Mission régionale d'autorité environnementale

**Avis délibéré sur le projet d'exploitation
d'une installation géothermique de refroidissement
à Illkirch-Graffenstaden (67)
porté par le Centre de Traitement Informatique Strasbourg
de l'Assurance Maladie (CTI)**

n°MRAe 2022APGE47

Figure 17 : Remontée et rabattement calculés au voisinage des forages au débit maximal de 205 m³/h (dans la partie supérieure et dans la partie inférieure de la nappe)

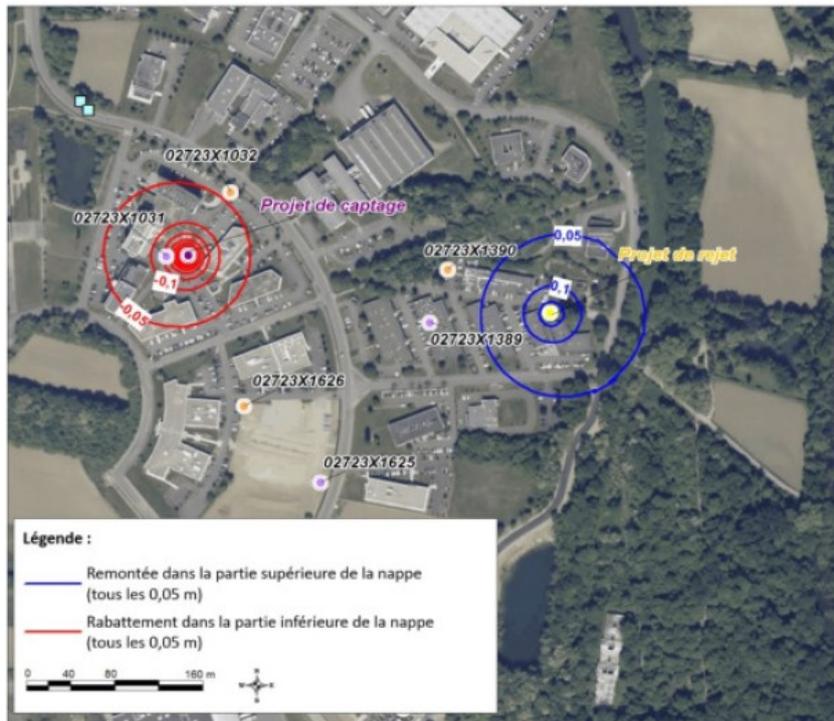
L'Ae recommande au pétitionnaire de préciser si des fondations ou ouvrages dimensionnés avec présence d'eau pourraient être impactés par le projet de géothermie.

Figure 16 : Trajectoires calculées dans la nappe alluviale en régime permanent en considérant les débits maximaux d'exploitation

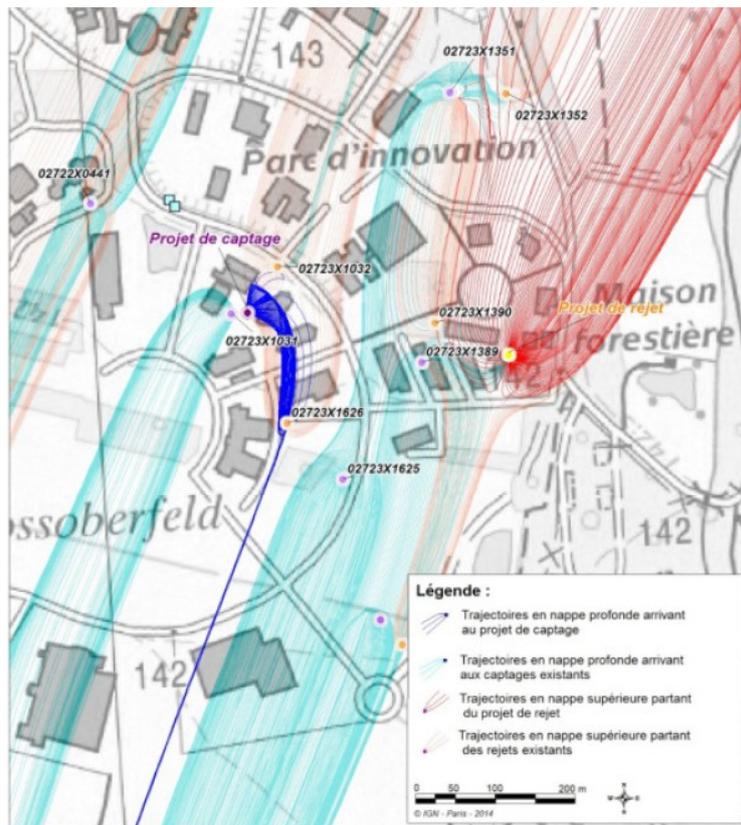
Le modèle hydrodynamique mis en œuvre montre qu'un pompage continu au débit de pointe de 205 m³/h intercepte les eaux circulant dans la partie inférieure de l'aquifère sur une largeur d'environ 50 m (figure 16 ci-dessous).

En ce qui concerne la partie supérieure de l'aquifère, la modélisation montre que le puits de rejet alimentera la nappe dans un volume de forme parabololoïde, de largeur 260 m dans la situation la plus pénalisante (figure 16).
